改善箇所説明図

基準不適合発生箇所

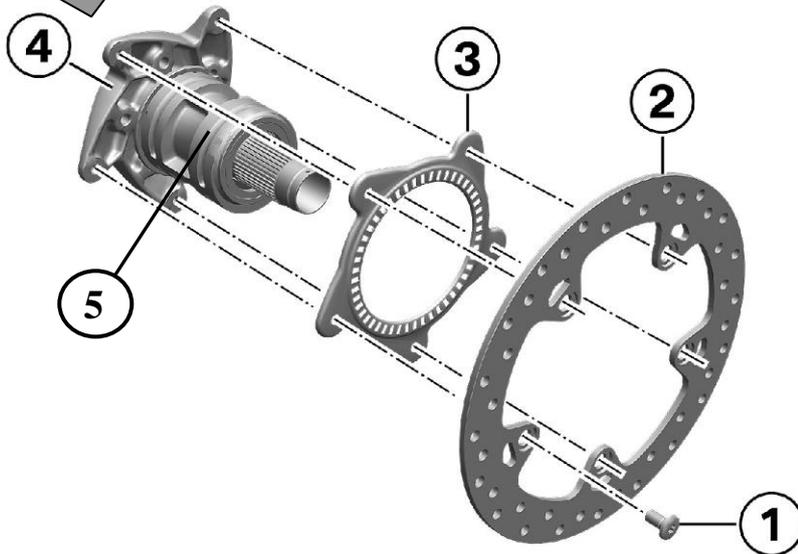
後車軸において、製造公差の組み合わせにより、後輪駆動用インプットシャフトとベアリングの接触部に隙間ができるため、錆が発生して接触部が摩耗するものがある。定期点検を実施せず、長期間使用した場合、摩耗が進行して走行安定性に支障をきたすおそれがある。

改善の内容

全車両、リアホイールの遊び等を点検し、規定範囲を超える場合はインプットシャフトおよびベアリングを良品と交換する。

固定ナット上に白ペイントマークを付ける(図示とおりに)
